DODATEK č. 3 ke smlouvě o dílo ze dne 2. 8. 2016

ZMĚNOVÝ LIST Č.: 01

Název stavby:**RS - JÁCHYMOV, SLOVANY - DUKELSKÝCH HRDINŮ, III. ETAPA**Objednatel:**Město Jáchymov, náměstí Republiky 1, 362 51 Jáchymov****IČ: 00254622**Zhotovitel:**Vodohospodářské stavby, společnost s ručením omezeným, Křižíkova 2393, 415 01 Teplice****IČ: 40233308**Technický dozor
objednatel:**Ing. Roman Havlan, Dolní Žďár 31, 363 01 Ostrov****IČ: 72256583**Specifikace a odůvodnění změny:**ZMĚNA TRASY DEŠŤOVÉ KANALIZACE A ZATRUBNĚNÍ KAMENNÉ STOKY**

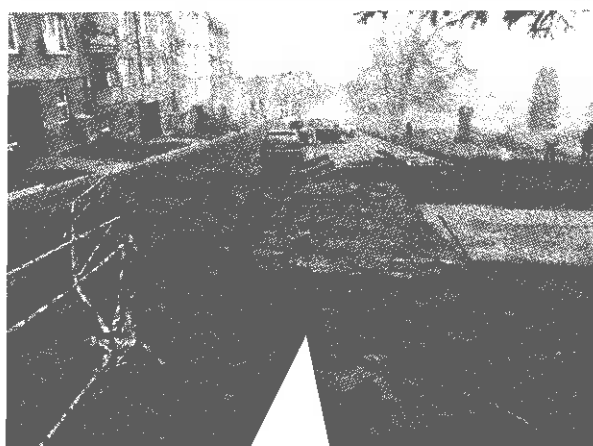
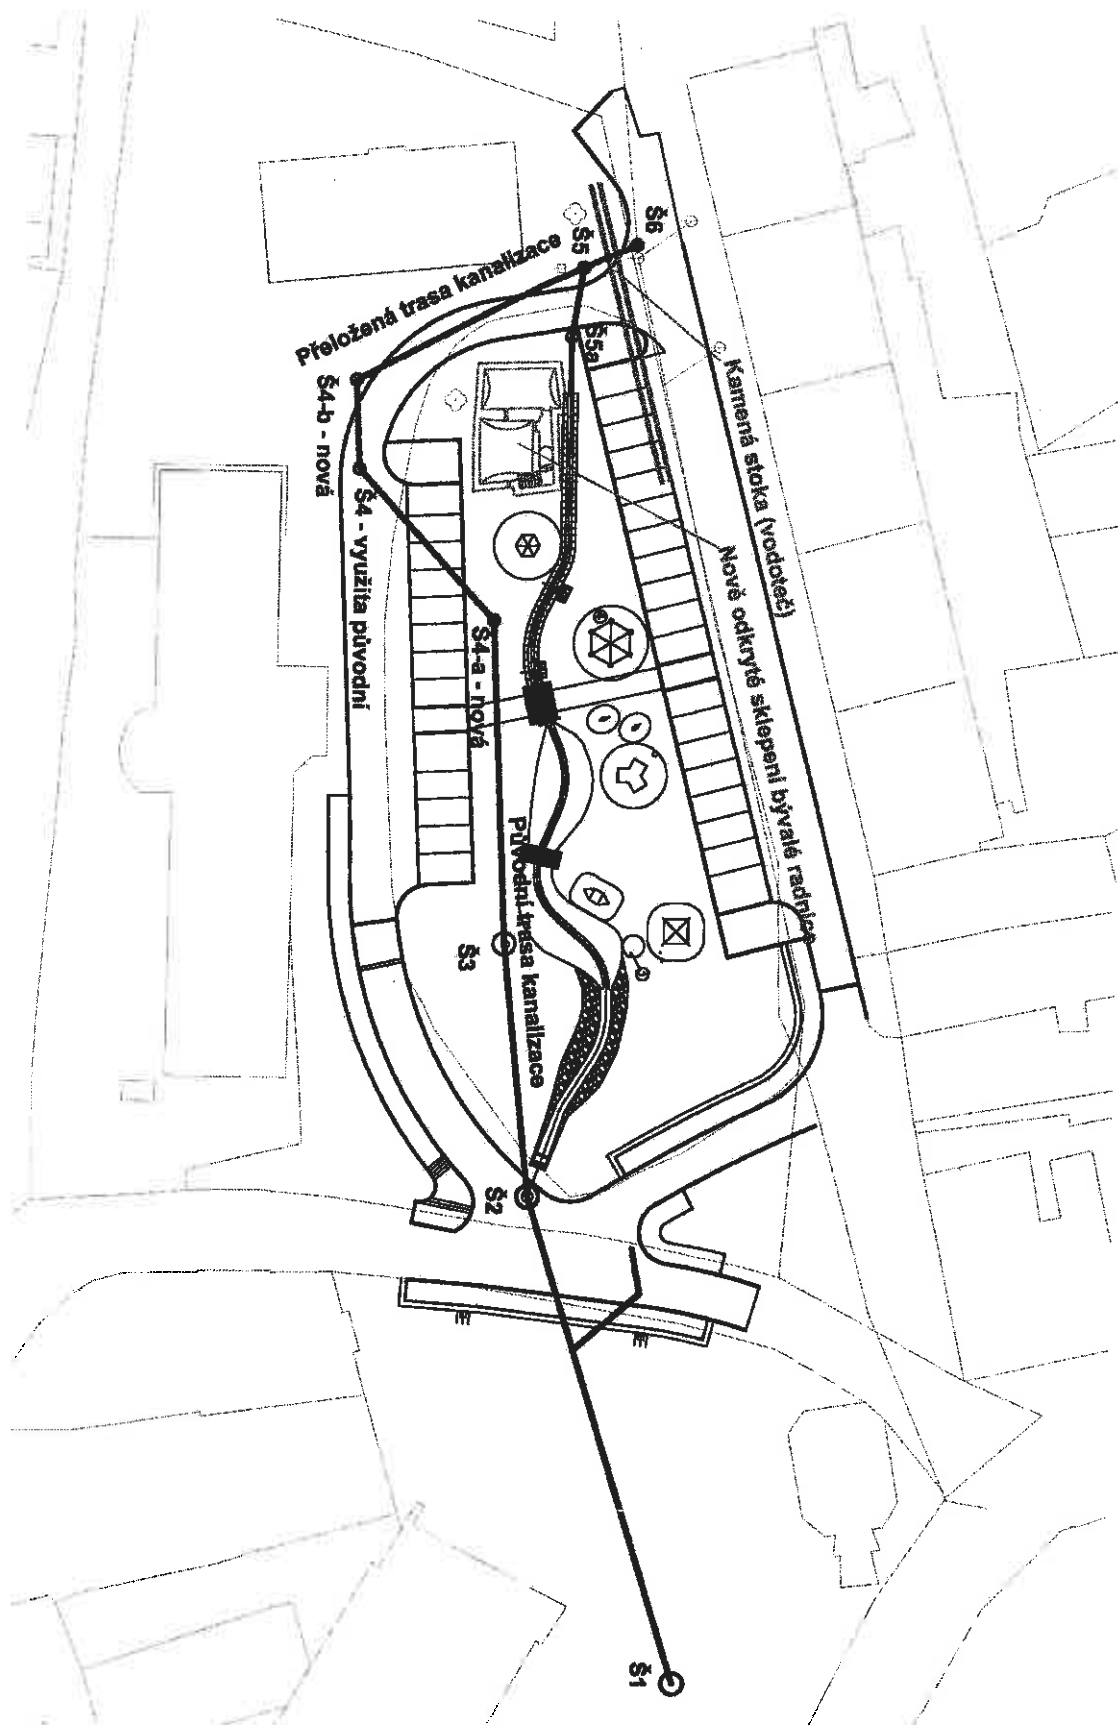
V rámci realizace dešťové kanalizace bylo odkryto sklepení bývalé radnice a kamenné stoky sloužící k odvedení dešťových vod.

Sklepení bývalé radnice podléhá ochraně ze strany památkové péče a není možno je odstranit, ani do něj zasahovat stavbou. Projektová dokumentace však v místě předpokládala s trasou dešťové kanalizace. Po provedení průzkumných prací ze strany památkové péče a statika bylo rozhodnuto sklepní prostory zachovat pro budoucí prezentaci a trasu kanalizace vést kolem sklepení.

Odkrytou kamennou stoku je nutno funkčně zachovat. S ohledem na technický stav zastropení stoky v místě komunikace, betonové překlady v kombinaci s plochými kameny, bylo rozhodnuto v této části protáhnout nové potrubí DN300.

Situace se zákresem dispozice sklepních prostor:

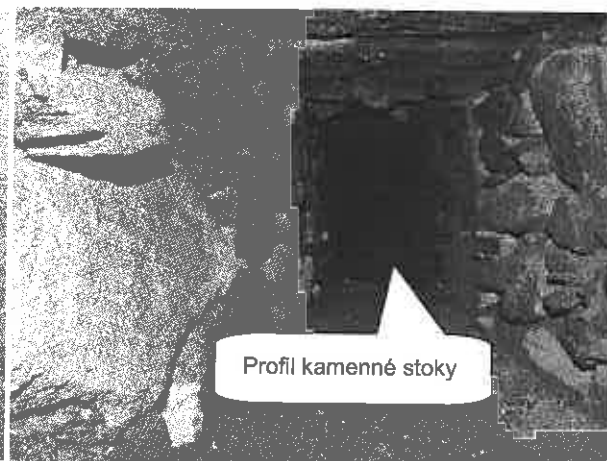
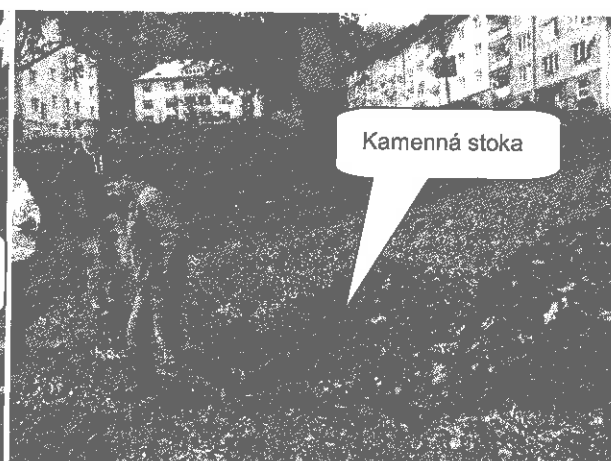
Po odkrytí sklepních prostor původní radnice a jejich průzkumu bylo zjištěno, že přístup do sklepení je pravděpodobně možno zajistit z boční chodby, jejíž vstup je zavalen. Bylo dohodnuto provést odtěžení zeminy v místě předpokládaného vstupu. Po odtěžení zeminy bylo objeveno boční schodiště, původního vstupu.

Po provedení průzkumných prací ze strany památkové péče a statika bylo rozhodnuto sklepní prostory zachovat pro budoucí prezentaci a trasu kanalizace vést kolem sklepení.

Bylo rozhodnuto zabezpečit vstup do sklepa pažením a stavební jámu oplotit mobilním oplocením výšky 2m, které zůstane ve vlastnictví objednatele a bude jím následně využíváno v rámci území města.

ZMĚNOVÝ LIST Č.: 01**PROPOJENÍ OBJEVENÝCH DEŠŤOVÝCH STOK NA KANALIZACI A TÍM VYVOLANÁ ZMĚNA DIMENSE KANALIZACE Z DN 150 NA DN 250**

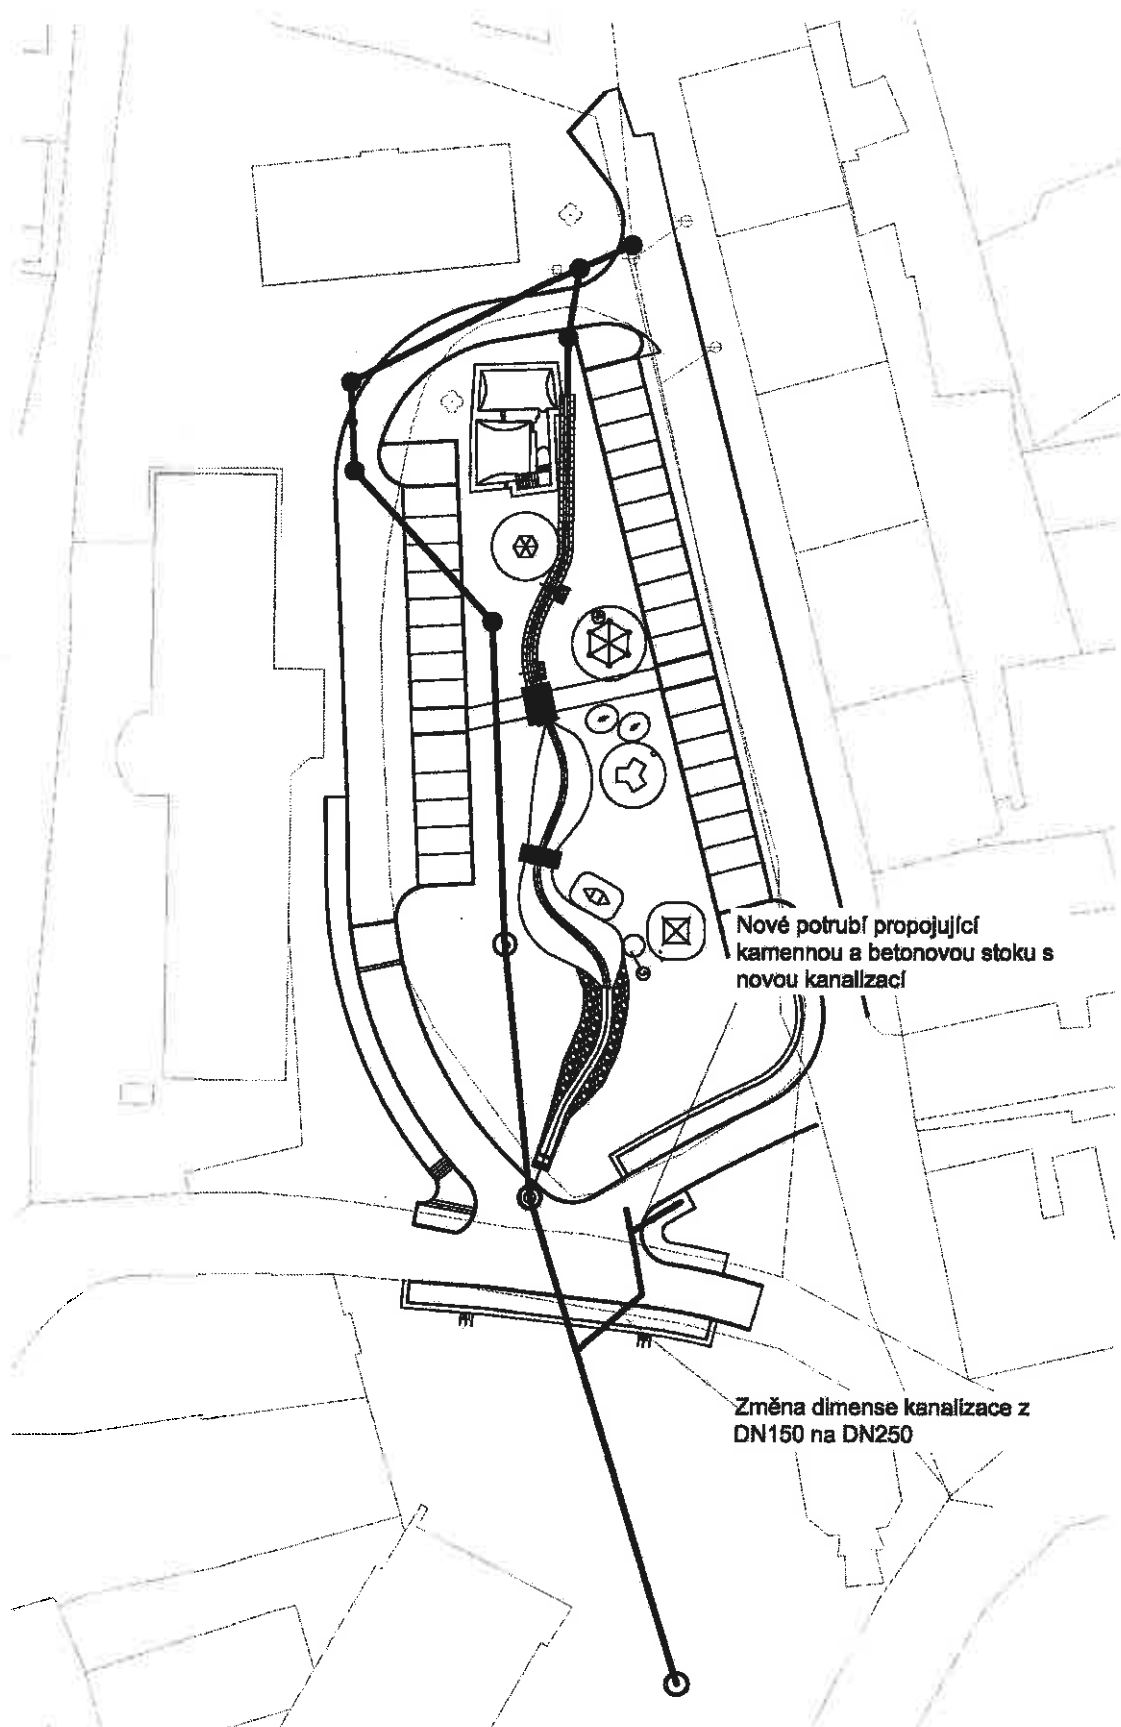
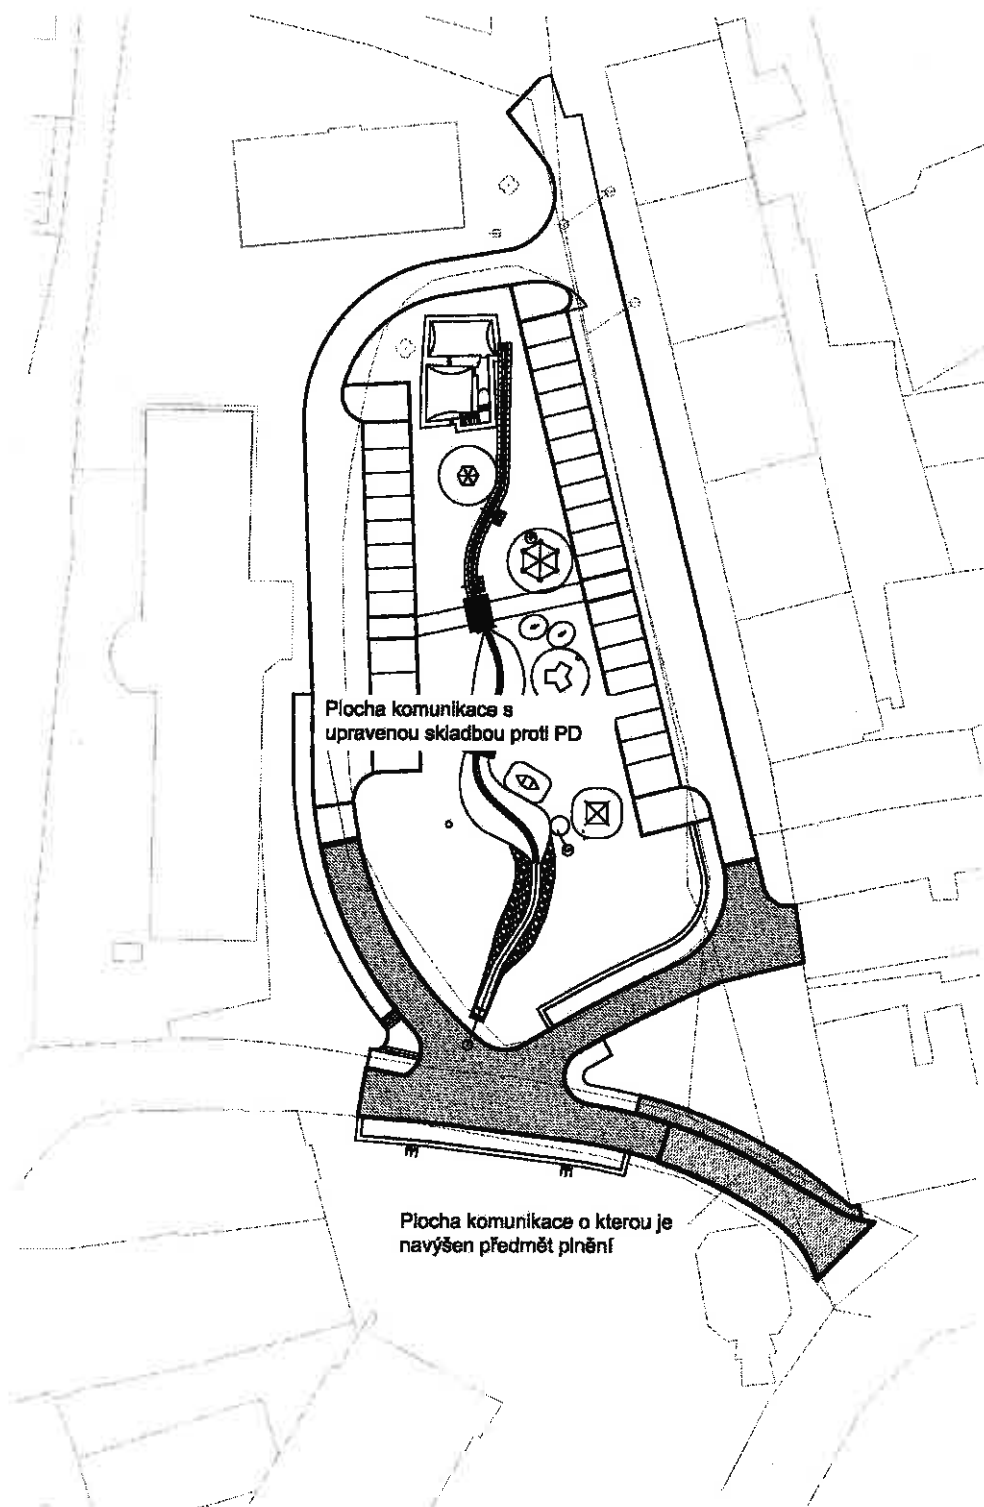
V rámci realizace zemních prací pro sorpční vpusti a chodníku směrem k ul. Hornická (cukrárně) bylo zjištěno, že se v daném místě slučuje kamenná stoka z ul. Hornická, betonová stoka vedená směrem do travnatého středu náměstí Na Slovanech a potrubí od stávajících vpustí. Bylo vyhodnoceno zachovat stávající stoky funkční a napojit je na potrubí od sorpčních vpustí. S ohledem na projektovanou dimenzi potrubí k sorpčním vpustím a předpokládané navýšení objemu odváděných vod z nově objevených stok bylo rozhodnuto navýšit potrubí z DN150 na DN 250.

Dále při realizaci zemních prací v navržené trase kanalizačního potrubí byly zjištěny původní betonové stoky, které se musely vybourat a dále betonové desky, pravděpodobně původní zpevněné plochy, které byly překryty novými komunikacemi.
